TERMO DE ABERTURA DE VOLUME

No dia 15 de outubro de 2012 procedeu-se à abertura deste volume XLIII, do processo de nº 02001.002715/2008-88 referente ao

Licenciamento Ambiental do UHE Jirau, iniciado na folha 8568.

Assunto: **Encaminhamento de informações - UHE Jirau**

TABELA 2 – COMPARAÇÃO ENTRE OS NÍVEIS EM ABUNÃ RESULTANTES DOS NAs PROPOSTOS PARA A BARRAGEM (CURVA-GUIA) E OS NÍVEIS MÁXIMOS PERMITIDOS EM ABUNÃ CONFORME RES ANA 269/2009

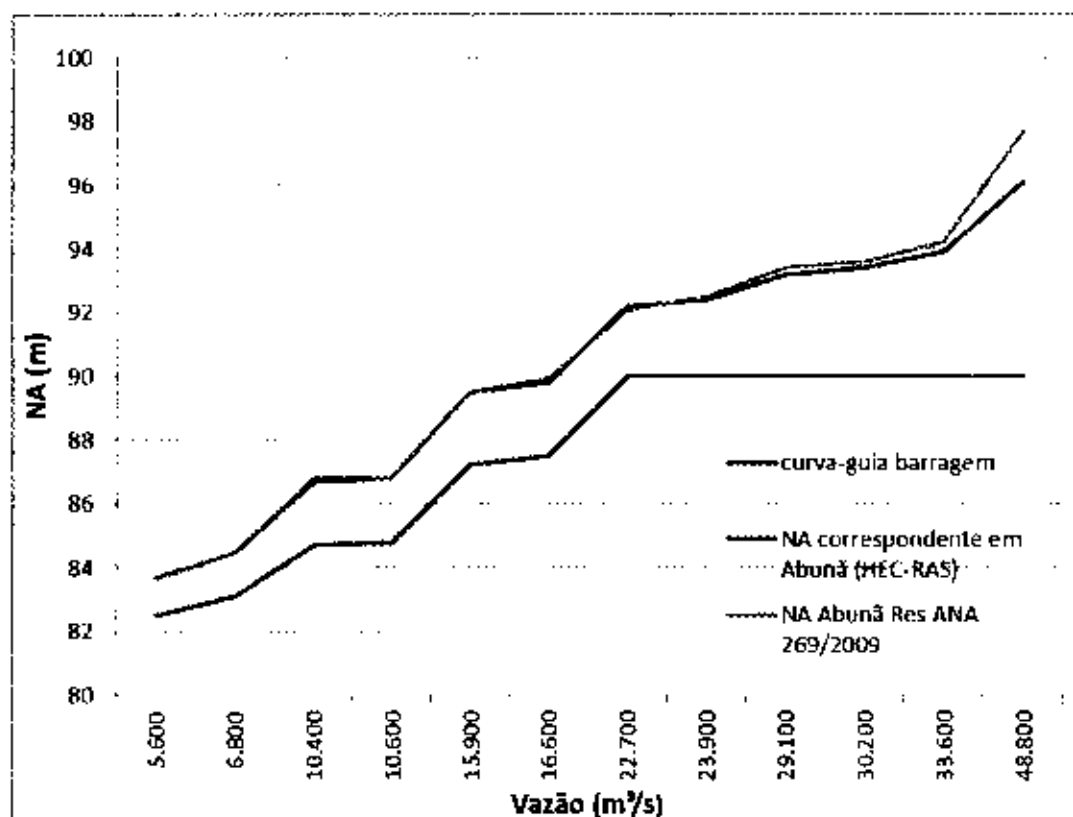
7. A Figura 1 apresenta os resultados, mostrando o rebatimento em Abunã dos níveis propostos pela ESBR para a barragem, e os níveis máximos permitidos em Abunã conforme Res ANA 269/2009.

8. Conforme Figura 1, verifica-se que a curva-guia de operação da barragem durante o período de enchimento respeita os níveis máximos em Abunã definidos na Res ANA 269/2009.
